**IZVJEŠTAJ O JAVNOJ RASPRAVI O NACRTU IZMJENA I DOPUNA DETALJNOG URBANISTIČKOG PLANA „SUTOMORE – CENTAR“,
OPŠTINA BAR I STRATEŠKOJ PROCJENI UTICAJA NA ŽIVOTNU SREDINU**

Podgorica, decembar 2024.godine

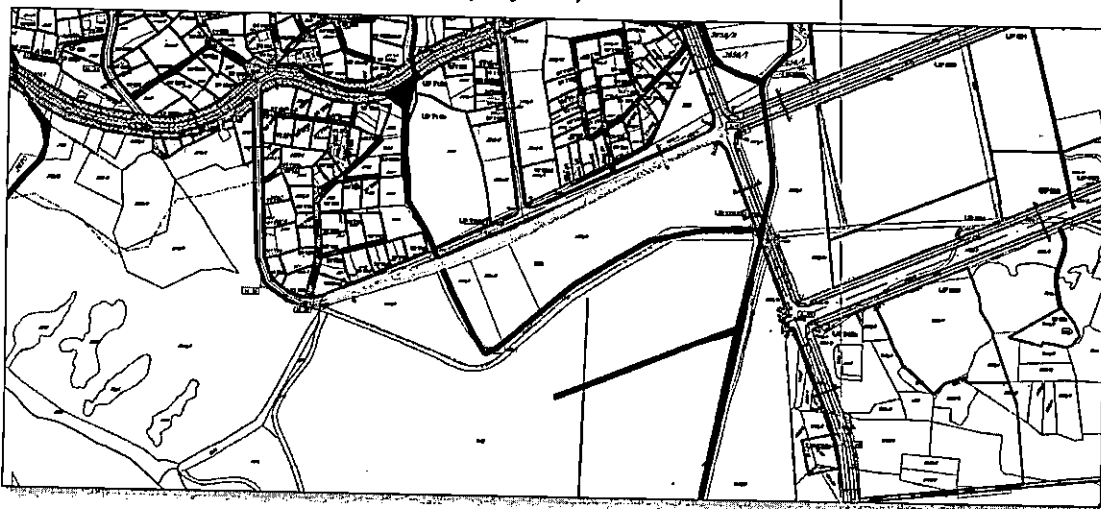
- U prethodnom periodu ovaj sekretarijata je uradio Glavni projekat saobraćajnice „A127-A6-A7-A8“ sa pratećom infrastrukturom u zoni „B“, podzona „B1“, isti revidovao i trenutno sprovodi aktivnosti na rješavanju imovinsko – pravnih odnosa. Predmetna dokumentacija je dostavljena nadležnom sekretarijatu kako bi ista bila implementirana u Izmjenu i dopunu predmetnog plana iz razloga što trasa saobraćajnice manje odstupa od trase definisane planskim dokumentom zato što se u trasi puta nalazio stambeni objekat koji je prethodnim planom bio evidentiran ali danas važećim nije. Izmjena i dopuna ovog Nacrta plana je rađena na katastarskoj podlozi koja je u skladu sa revidovanim Glavnim projektom izmjenjena, međutim ovim Nacrtom nije tretirana. U prilogu akta dostavljamo revidovan Glavni projekat kako bi

planski dokument bio korigovan u tom dijelu. (Na slici je žutom linijom obilježena trasa saobraćajnice prema revidovanom projektu).

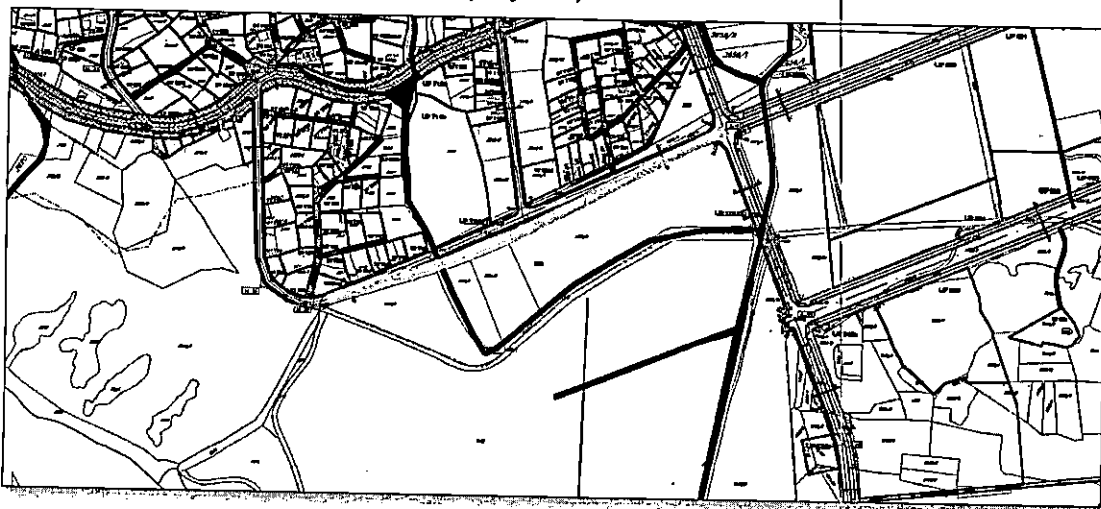
- U prethodnom periodu ovaj sekretarijata je uradio Glavni projekat saobraćajnice „A127-A6-A7-A8“ sa pratećom infrastrukturom u zoni „B“, podzona „B1“, isti revidovao i trenutno sprovodi aktivnosti na rješavanju imovinsko – pravnih odnosa. Predmetna dokumentacija je dostavljena nadležnom sekretarijatu kako bi ista bila implementirana u Izmjenu i dopunu predmetnog plana iz razloga što trasa saobraćajnice manje odstupa od trase definisane planskim dokumentom zato što se u trasi puta nalazio stambeni objekat koji je prethodnim planom bio evidentiran ali danas važećim nije. Izmjena i dopuna ovog Nacrta plana je rađena na katastarskoj podlozi koja je u skladu sa revidovanim Glavnim projektom izmjenjena, međutim ovim Nacrtom nije tretirana. U prilogu akta dostavljamo revidovan Glavni projekat kako bi

planski dokument bio korigovan u tom dijelu. (Na slici je žutom linijom obilježena trasa saobraćajnice prema revidovanom projektu).

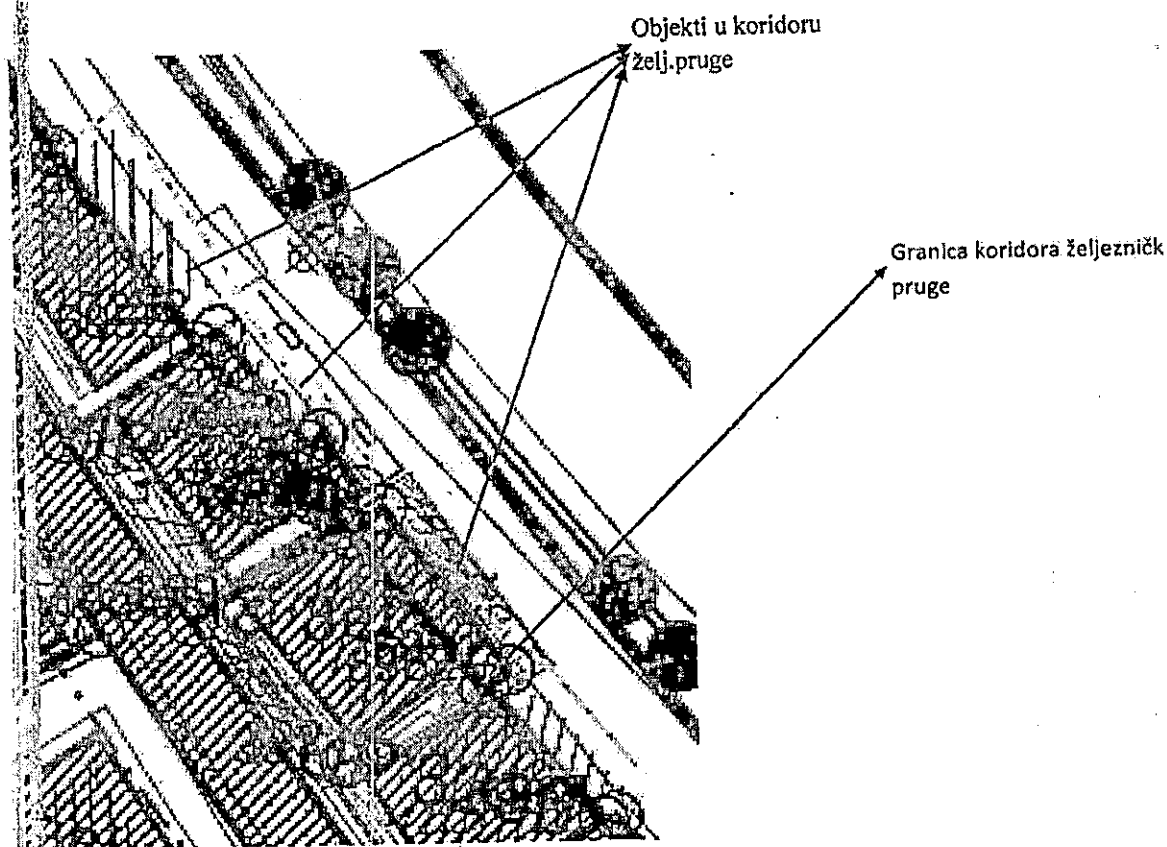
Uvidom u isti folder i fajl, uočeno je da su žutom isprekidanom linijom označeni objekti koji se uklanjaju. Komisija je zaključila da nisu pobrojani svi objekti koje je potrebno ukloniti, jer postoje djelovi objekata koji se nalaze na zemljištu kojim upravlja ŽICG. Objekti pobrojani u nastavku, nalaze se u nejasno definisanom „železničkom koridoru“

na katastarskoj parceli br.485/5 ograda je udaljena od ose kolosjeka 4,3 m i u dijelu je zemljišta kojim upravlja ŽICG,

na katastarskoj parceli br.485/8 stepenište i terasa su u dijelu zemljišta kojim upravlja ŽICG, odnosno u koridoru pruge gdje su susjedna dva objekta predviđena za uklanjanje a djelovi objekta su udaljeni 6 m od ose kolosjeka,

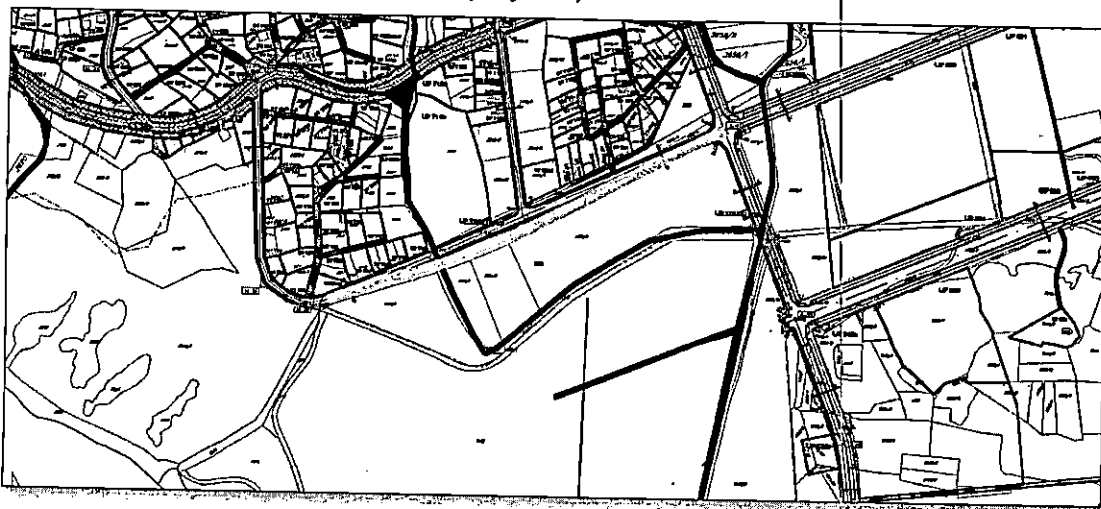
- U prethodnom periodu ovaj sekretarijata je uradio Glavni projekat saobraćajnice „A127-A6-A7-A8“ sa pratećom infrastrukturom u zoni „B“, podzona „B1“, isti revidovao i trenutno sprovodi aktivnosti na rješavanju imovinsko – pravnih odnosa. Predmetna dokumentacija je dostavljena nadležnom sekretarijatu kako bi ista bila implementirana u Izmjenu i dopunu predmetnog plana iz razloga što trasa saobraćajnice manje odstupa od trase definisane planskim dokumentom zato što se u trasi puta nalazio stambeni objekat koji je prethodnim planom bio evidentiran ali danas važećim nije. Izmjena i dopuna ovog Nacrta plana je rađena na katastarskoj podlozi koja je u skladu sa revidovanim Glavnim projektom izmjenjena, međutim ovim Nacrtom nije tretirana. U prilogu akta dostavljamo revidovan Glavni projekat kako bi

planski dokument bio korigovan u tom dijelu. (Na slici je žutom linijom obilježena trasa saobraćajnice prema revidovanom projektu).
